COMUNE DI PALAIA
Provincia di Pisa

Oggetto: VARIANTE AL REGOLAMENTO URBANISTICO AI SENSI DEGLI ARTT. 17-18-19 DELLA L.R.T. N. 65/2014 – “ART. 44 – U.T.A. DELLE COLLINE DI VILLA SALETTA – NUOVA CANTINA SAN MICHELE”.
RECEPIMENTO “CONDIZIONI” DELLA CONFERENZA PAESAGGISTICA E APPROVAZIONE DEFINITIVA AI SENSI DELL’ART. 19 COMMA 4 DELLA L.R.T. N. 65/2014.

“SCHEMA NORMA 18bis”

Rilevamento degli immobili, dei complessi edilizi e delle zone edificate
PODERE SAN MICHELE – SCHEDA NORMA

Modifica in seguito alle condizioni espresse dalla CONFERENZA PAESAGGISTICA

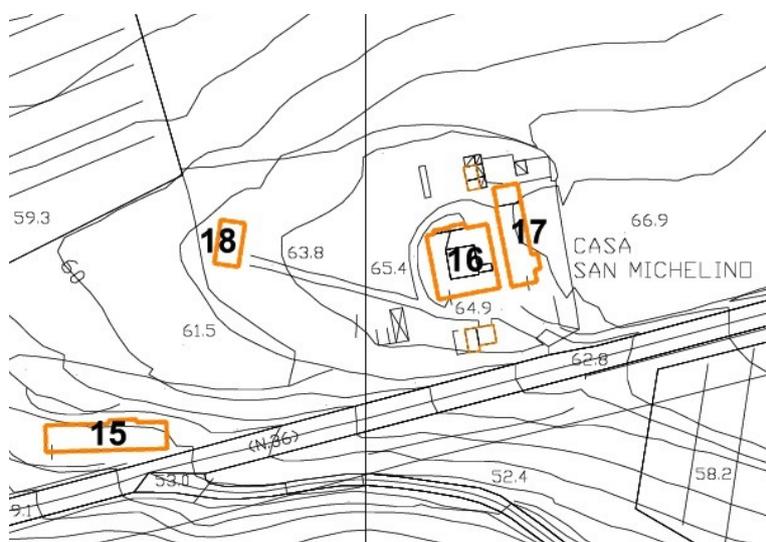
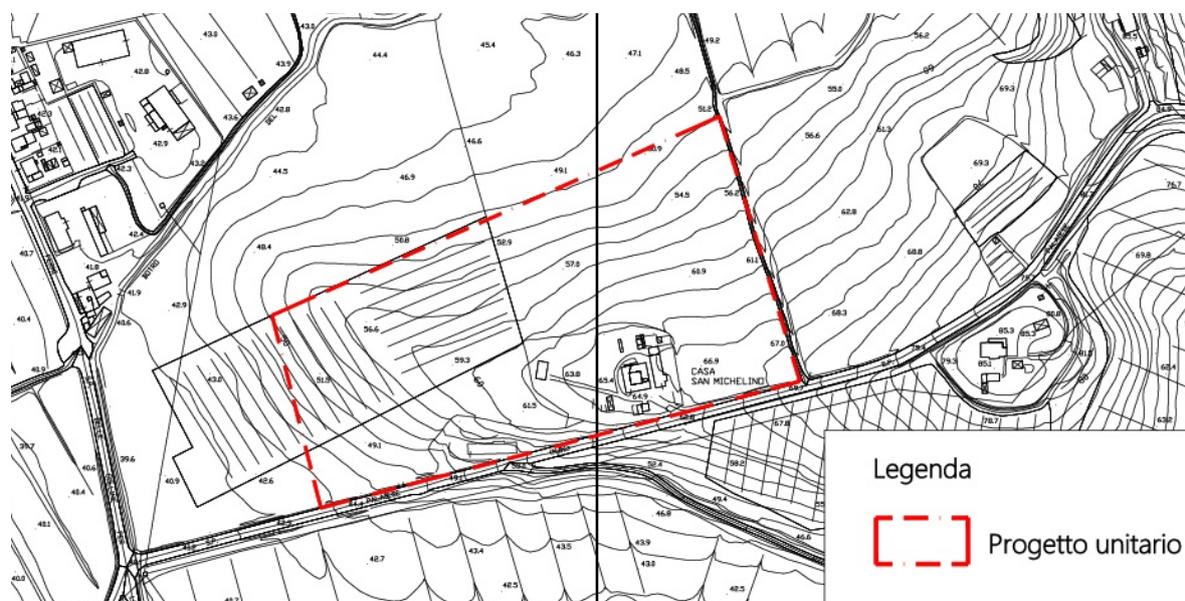
Integrazioni alla Scheda Norma in seguito alle "condizioni" della Conferenza Paesaggistica:

- a) le nuove realizzazioni (sia la cantina sia i fabbricati derivanti dalla demolizione dei fabbricati esistenti) non vadano ad interessare aree di tutela paesaggistica;*
 - b) il fabbricato identificato con il **n. 16**, riconosciuto di valore tipologico, sia recuperato attraverso un intervento di ristrutturazione edilizia ricostruttiva con fedele ricostruzione, intendendo per fedele ricostruzione il mantenimento della tipologia edilizia e dell'ingombro plani volumetrico, nonché l'uso degli stessi materiali o di materiali analoghi;*
 - c) l'insieme delle nuove realizzazioni mantenga la leggibilità del rapporto di gerarchia rispetto all'edificio principale (**edificio n. 16**).*
-

Stato Sovrapposto

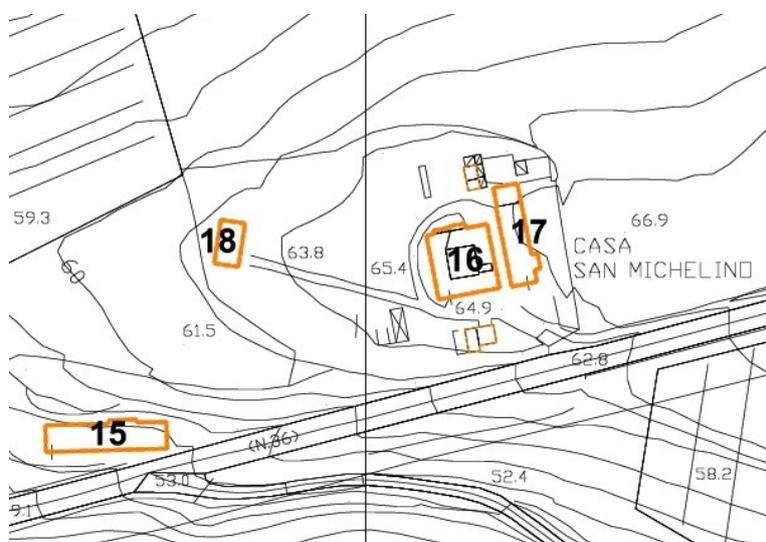
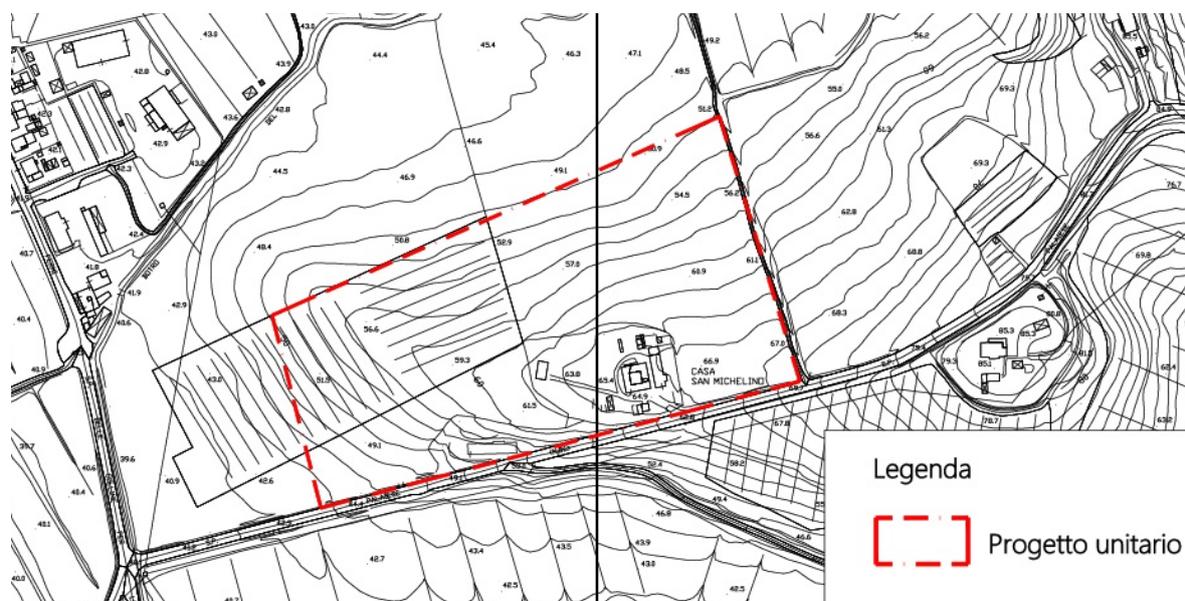
Qualificazione giuridica dell'intervento - parametri: *intervento di nuova edificazione art. 134 comma 1 lett. a da realizzare secondo i parametri urbanistici determinati dal PAPMAA, con volume di circa 16.500 mc, in posizione interrata, ~~con sovrastante edificio, connesso funzionalmente ai volumi interrati di cui sopra, derivante dalla complessiva riorganizzazione planivolumetrica degli edifici di cui alle schede 15, 16, 17 e 18.~~*
Per quanto attiene l'edificio n. 16 (edificio principale), dovrà essere riproposto, ~~nell'ambito della complessiva riorganizzazione planivolumetrica, con la tipologia leopoldina.~~

- a) le nuove realizzazioni (sia la cantina sia i fabbricati derivanti dalla demolizione dei fabbricati esistenti) non vadano ad interessare aree di tutela paesaggistica;*
 - b) il fabbricato identificato con il n. 16, riconosciuto di valore tipologico, sia recuperato attraverso un intervento di ristrutturazione edilizia ricostruttiva con fedele ricostruzione, intendendo per fedele ricostruzione il mantenimento della tipologia edilizia e dell'ingombro plani volumetrico, nonché l'uso degli stessi materiali o di materiali analoghi;*
 - c) l'insieme delle nuove realizzazioni mantenga la leggibilità del rapporto di gerarchia rispetto all'edificio principale (edificio n. 16).*
-
